改善箇所説明図

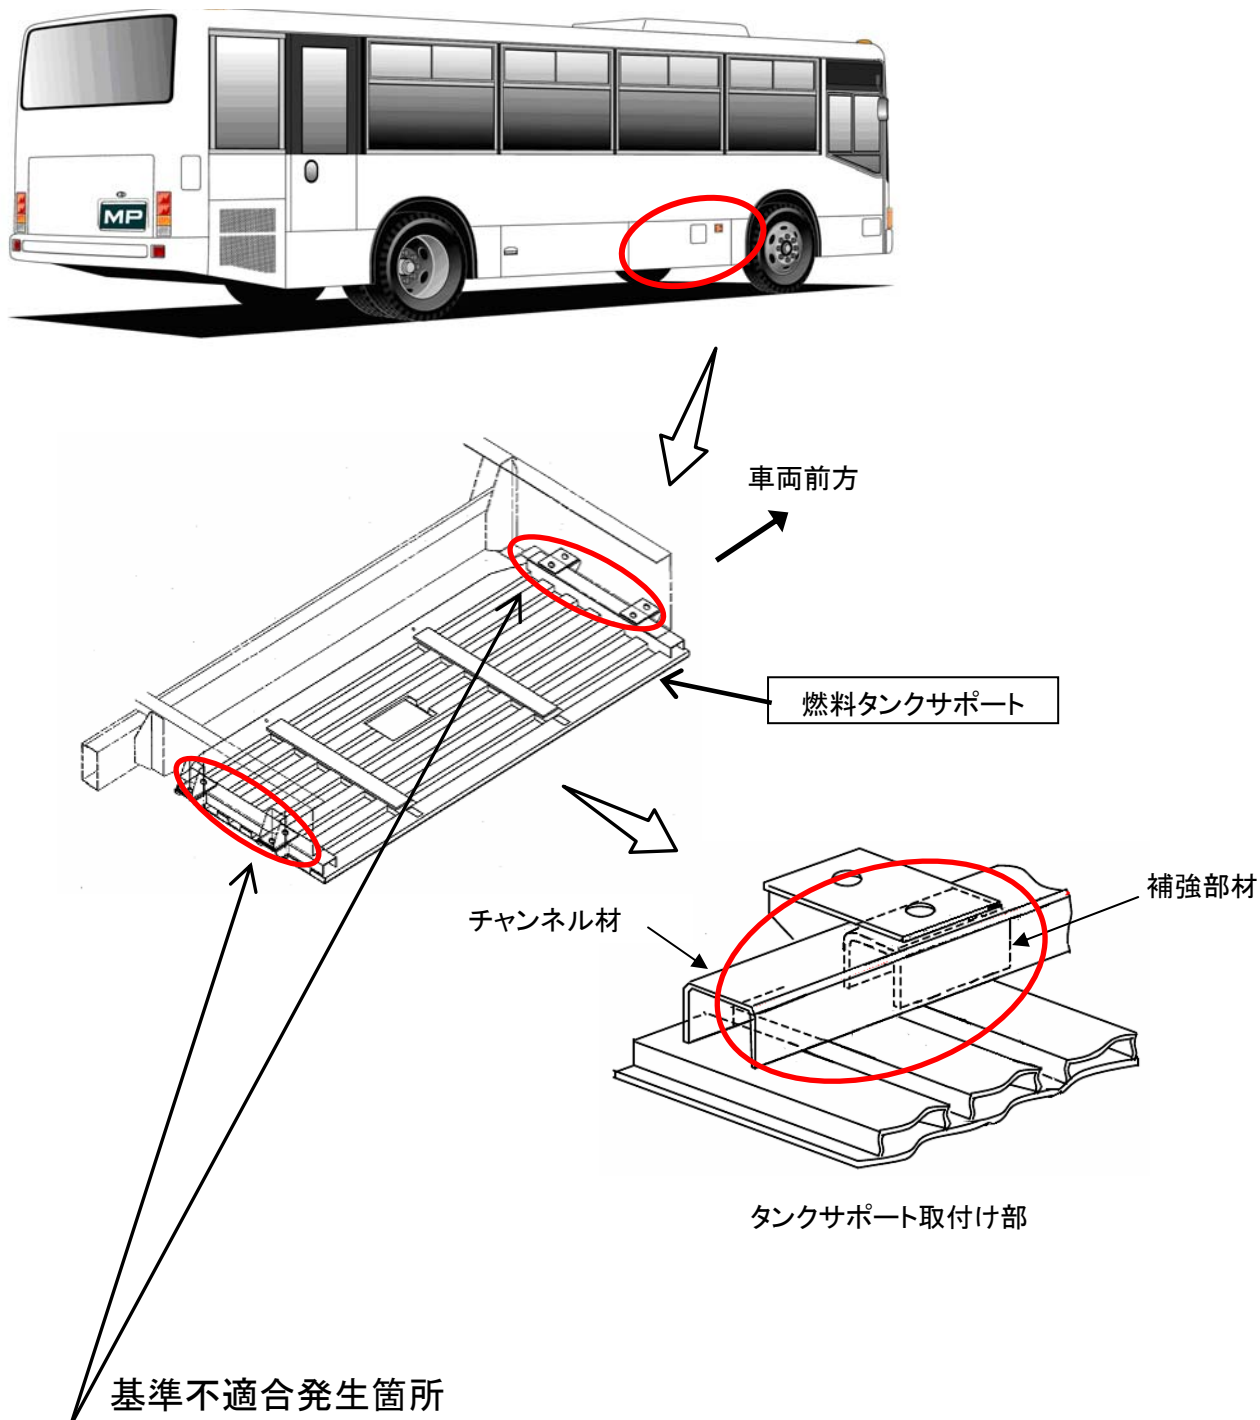
燃料タンクを固定する金具（タンクサポート）の補強部材の誤品の装着及び当該タンクサポートの溶接が不適切なものがある。そのため、そのままの状態で使用を続けると、車両振動等により、当該タンクサポートに亀裂が発生し、最悪の場合、燃料タンクが脱落するおそれがある。

全車両、当該タンクサポート一式を正規品に交換する。

注：□ は交換部品を示す。
